再臨界の可能性について

要旨

資料（４）

図 2.1.9 原子炉下部キャビティ室内面の状況

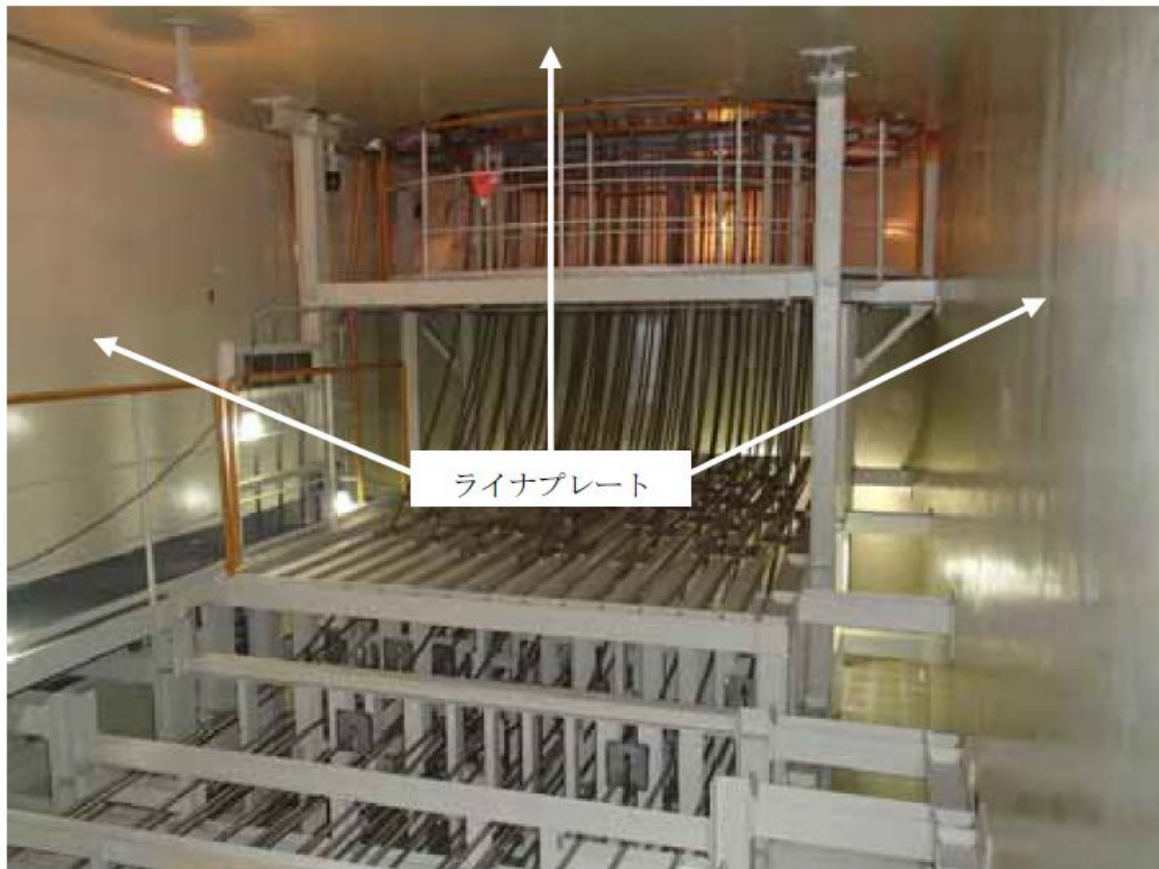
実際、玄海原発の原子炉には多くの貫通部があり、多くのケーブルが垂れ下がっている（注１４）。そのため、複数箇所からメルトスルーしたり、原子炉に固化した核燃料などが垂れ下がるかもしれない。それが、溶け落ちた核燃料などが水に入って生じる、圧力スパイクなどの影響で落下する恐れがある。

キャビティ室天井奥の空間から（原子炉下部の貫通部より）出ているケーブルは「炉内核計装コンポジット」、ケーブル周囲の構造物は「コンポジットサポート」、キャビティ床から原子炉まで高さ 5m とある。

福島原発のロボットによる内部調査で原子炉底から溶け落ちた核燃料などが、原子炉下側にある構造物を部分的に溶かしていたり、それらの上に堆積していたりする映像が公表された。玄海原発の場合も原子炉下側に多様な構造物が存在するため、溶け落ちた核燃料などは多様な分布になるのではないかと？
